AVIS HYDROGEOLOGIQUE PREALABLE A LA
DEFINITION DES PERIMETRES DE PROTECTION DU
CAPTAGE DE LA SOURCE DE LA CHAPELLE

ADDENDUM

Janvier 2022

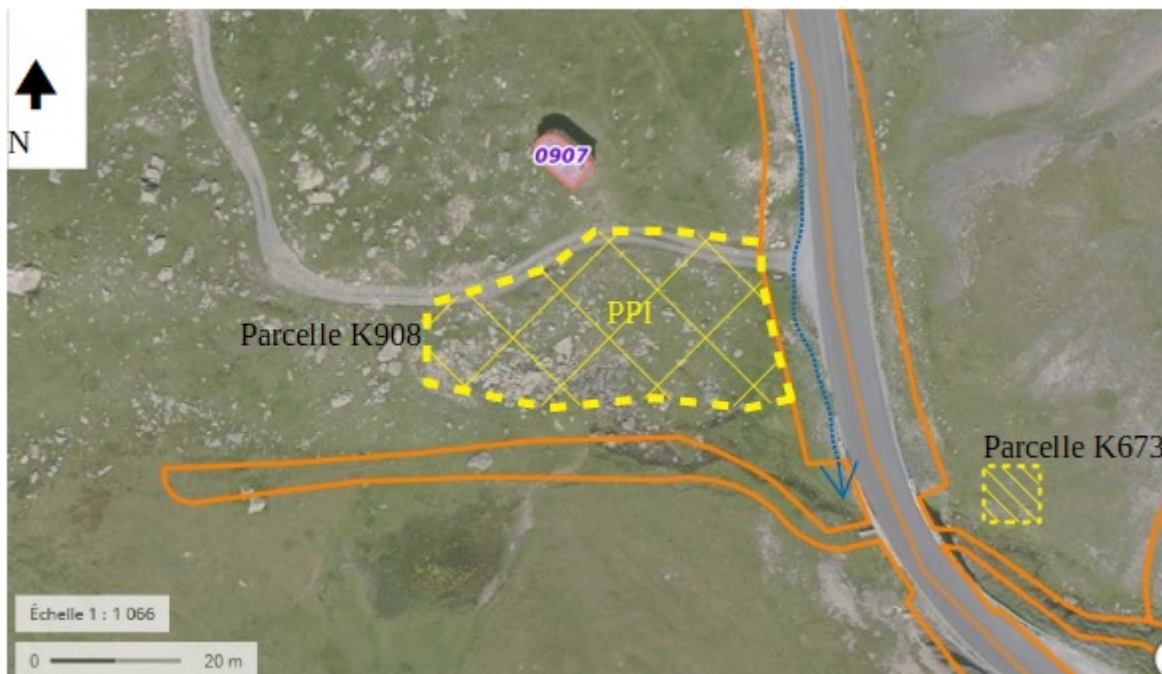
Sur la base du relevé de GPS du drain de captage reporté sur photo-aérienne, la limite du PPI est modifiée comme figuré sur la figure suivante (figure 13 du rapport initial). Sa limite orientale se cale sur la limite parcellaire. A noter, qu'il faudra aménager un fossé de collecte des eaux pluviales en bordure de la RD 902 (coté captage) et les évacuer en dehors du périmètre immédiate vers l'ouvrage hydraulique situé sous le remblai routier (tracé bleu sur la figure).

Schéma de la clôture du captage										
Echelle 1/20	Format A3	ST PAUL SUR UBAYE (04)					N°	Date	Auteur	Commentaires
	Maître d'ouvrage						1	04/11/20	BRA	
	Projet	MISE EN CONFORMITE DES CAPTAGES DE ST PAUL SUR UBAYE								
N° étude	M20.30	Phase	AVP

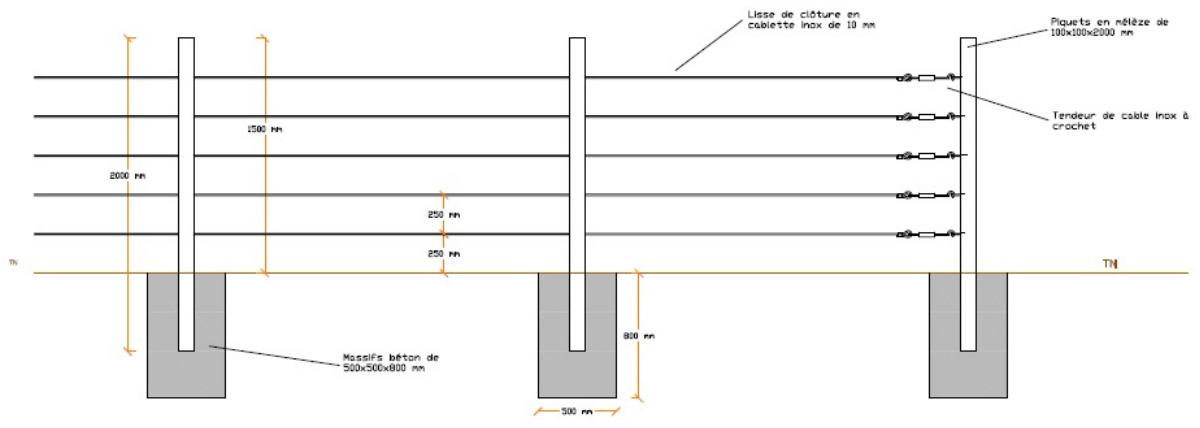
Concernant la clôture du PPI, le bureau CLAIE préconise la pose d'une clôture avec poteaux bois et câbles en inox mieux adaptée qu'une clôture classique aux contraintes locales du captage (altitude, neige, vent, congères). En effet, l'appui du manteau neigeux en période de fonte (neige plus compacte et lourde) sur le grillage limitera fortement sa pérennité. Le principe d'aménagement est représenté sur la figure suivante : les poteaux bois seront en mélèzes de 10x10 cm et de hauteur 2 m. Ils seront scellés dans des massifs en béton dosé à 250 kg/m³ de 0,5 m x 0,5 m de côté et 0,8 m de profondeur. L'écartement des câbles est de 25 cm.

Je valide cette proposition, le principal étant dans le contexte local de disposer d'une matérialisation du périmètre qui soit la plus pérenne possible.
